All Rail Compo
To Be Furnished
Renaud Brothers

Vermont Agency of Transportation
RECEIVED
CK'D BY TCF OK'D BY KMH
November 9, 2011
RESUBMIT BY KMH APPROVED As Noted DATE 9/10/2012

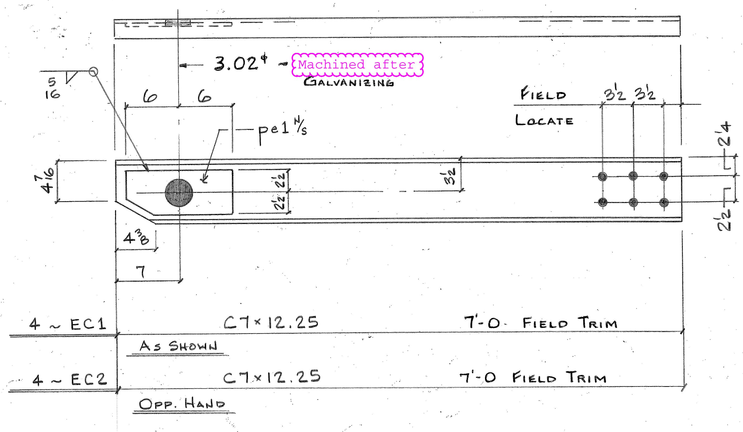
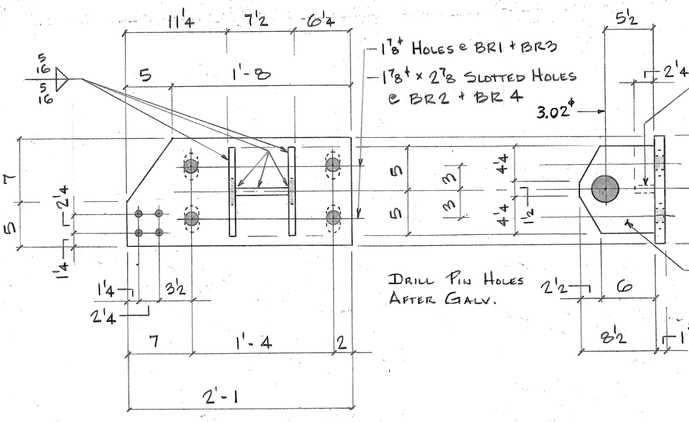
The replacement of members EP1, U1-U2, U2-U1', and EP1' necessitates different details than shown on this sheet. See Sheets 10-13 (1/4-4/4) for modifications.
